資料12より抜粋

3. ダクト断面別のせん断強度

図1

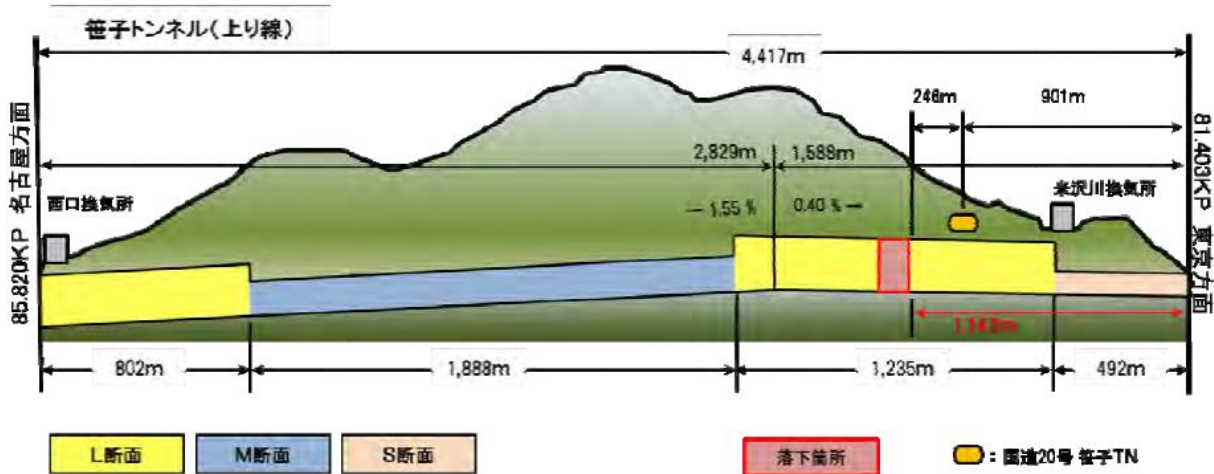
図が正確になったことと、国道20号笹子TN（新笹子隧道）が追加されています。

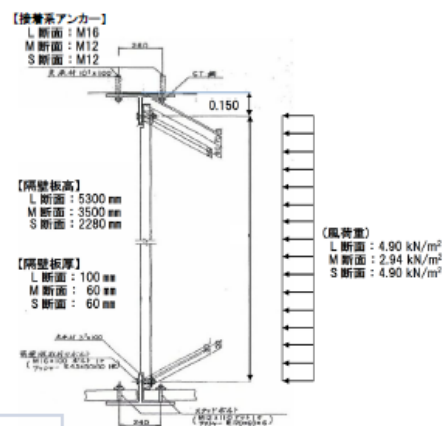
事故の区間は、建設当時から「特殊区間」であることを位置づけていました。

243箇所のロックボルト（直径24mm、長さ2550mm）が追加されたということは、天井板だけでなく覆工コンクリートも巻き厚不足などで危なかったのではないのでしょうか？
